# COMMISSION TECHNIQUE PERMANENTE

## CIRCULAIRE DE SECURITE N° 98

**OBJET** : Contrôle systématique et immédiat des voilures de secours Minimax 203.

**Matériels concernés** : **Toutes** les voilures de secours Minimax 203, quelle que soit l'année de fabrication.

# MONTAGE N°1

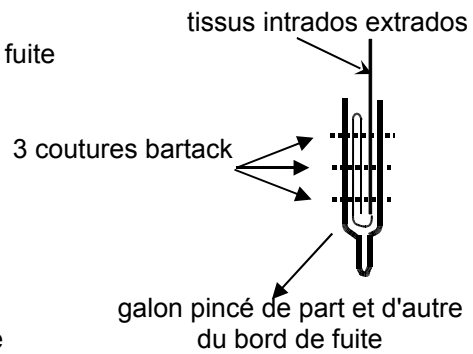
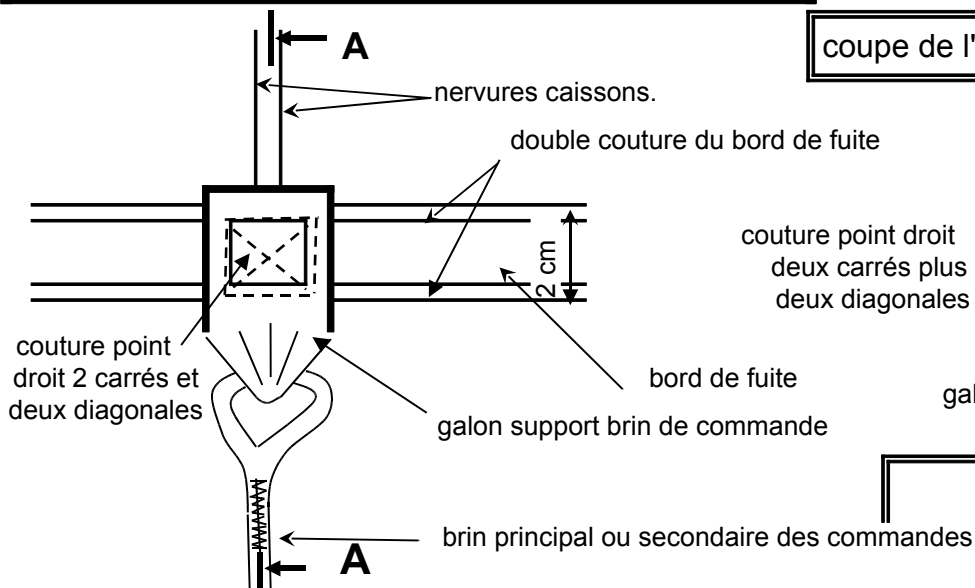
- le pli du bord de fuite mesure environ 2 cm de large
- le galon support du brin de commande est cousu par trois coutures bartarck longueur environ 1, 6 cm
- la double couture point droit du bord de fuite passe sous le galon qui supporte le brin de commande
- le galon support du brin de commande prend en pince de part et d'autre le pli du bord de fuite

# MONTAGE N°2

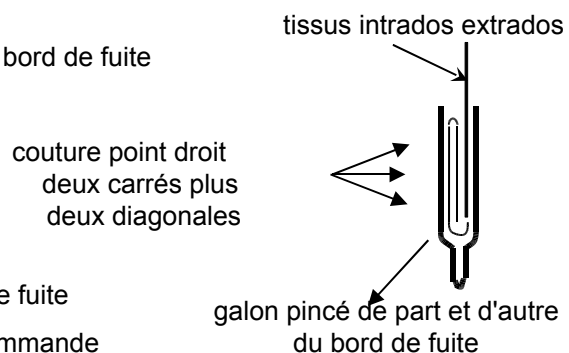
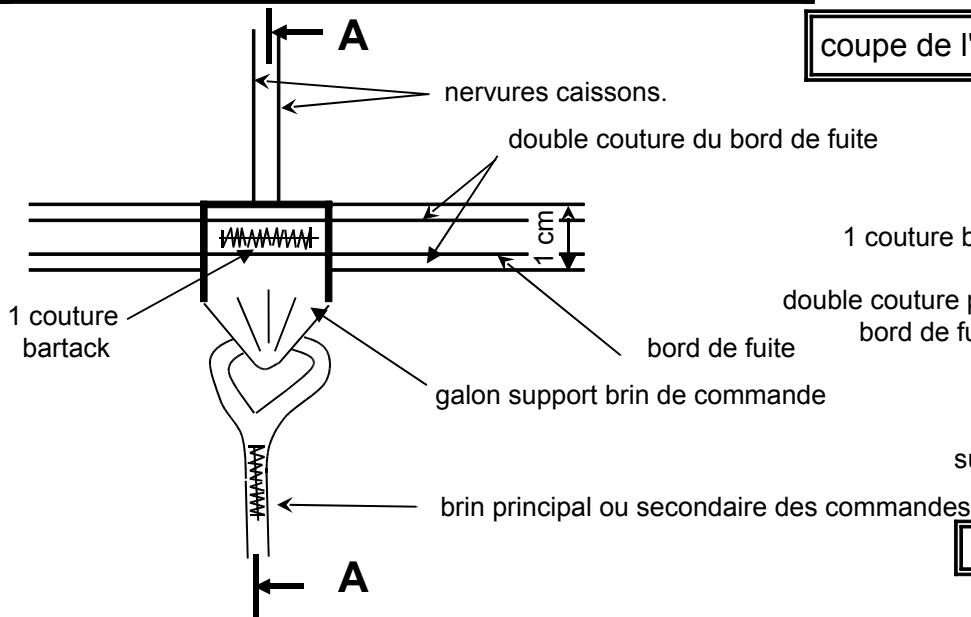
- le pli du bord de fuite mesure environ 2 cm de large
- le galon support du brin de commande est cousu par deux carres et deux diagonales en points droits.
- la double couture point droit du bord de fuite passe sous le galon qui supporte le brin de commande
- le galon support du brin de commande prend en pince de part et d'autre le pli du bord de fuite

# MONTAGE N°3

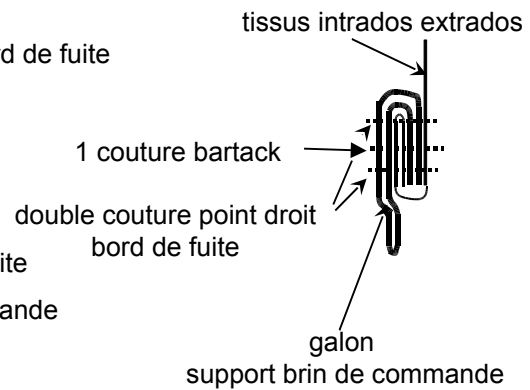
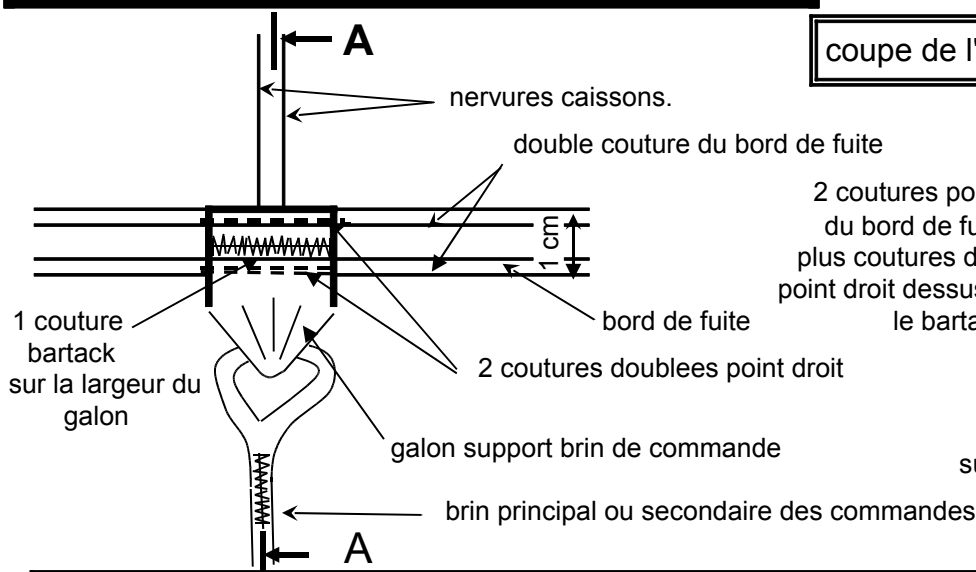
**Attention** : les schémas 3, 4 et 5 ne doivent pas être confondus ; on note dans le montage n° 3 l'absence des coutures doublées point droit venant renforcer l'agrafage.

- le pli du bord de fuite mesure environ 1cm de large
- le galon support du brin de commande est cousu par une coutures bartarck longueur environ 1, 8 cm et les deux coutures point droit du bord de fuite
- la double couture point droit du bord de fuite passe sur le galon qui supporte le brin de commande
- les deux cotes du galon support du brin de commande sont pris dans la couture du bord de fuite

- 1- **Arrêt de vol de toutes les Minimax 203 quelle que soit l'année de fabrication.**
- 2- Contrôle approfondi, par un plieur agréé FFP, de tous les agrafages des commandes sur le bord de fuite.
- 3- Pour tous les types d'agrafage : interdiction de vol des voilures présentant des amorces de rupture ou de décousure .
- 4- **Pour l'agrafage de type 3 : interdiction de vol même si la couture est en bon état.**
- 5- Remise en service des voilures contrôlées et aptes au vol, à l'**exception de celles présentant un agrafage de type 3.**
- 6- Compte rendu des mesures prises :
  - sur le livret parachute par apposition du visa du plieur attestant du contrôle, de l'aptitude ou de l'inaptitude au vol. (ex : Contrôle C.S. n° 98 apte ou inapte au vol)
  - par retour à la FFP de l'annexe 2 dûment remplie avant le 31 décembre 2003

# MONTAGE N°4

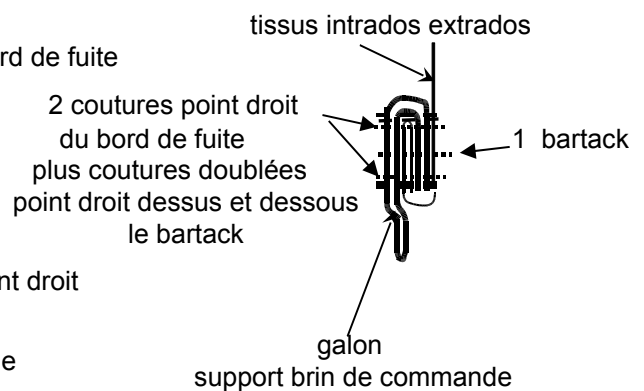
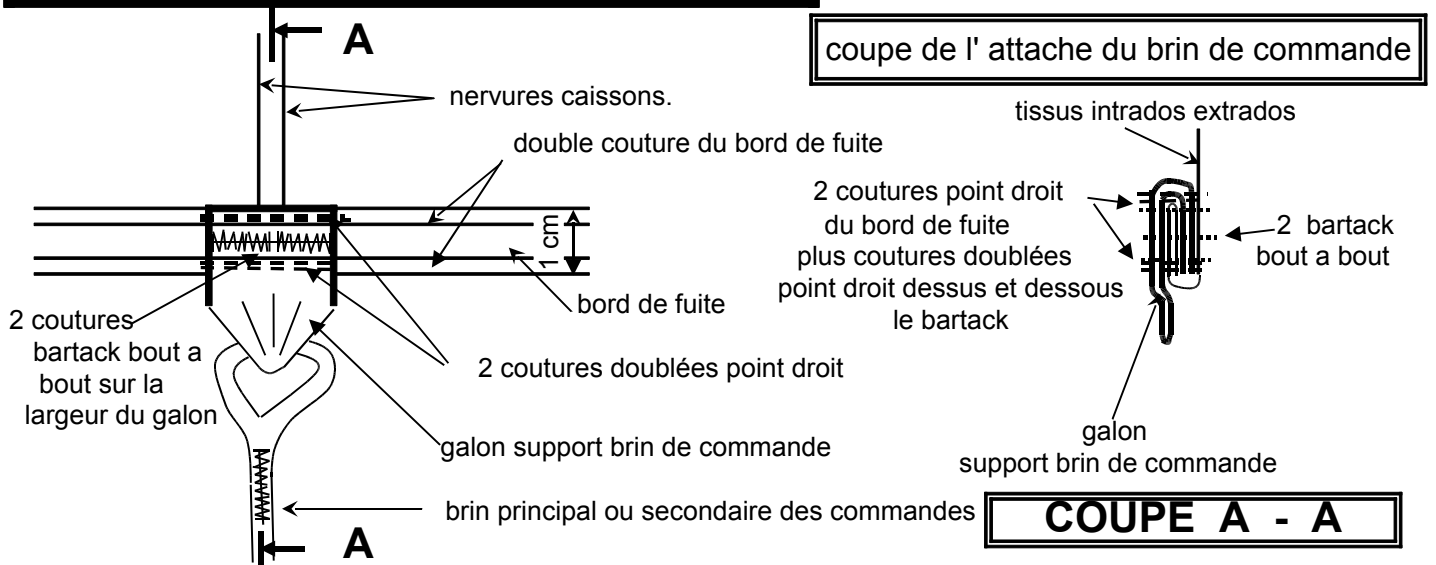
- le pli du bord de fuite mesure environ 1cm de large
- le galon support du brin de commande est cousu par une coutures bartarck longueur environ 2,5 cm, deux coutures point droit du bord de fuite, et deux doubles coutures point droit sur toute la largeur du galon

- la double couture point droit du bord de fuite passe sur le galon qui supporte le brin de commande
- les deux cotes du galon support du brin de commande sont pris dans la couture du bord de fuite
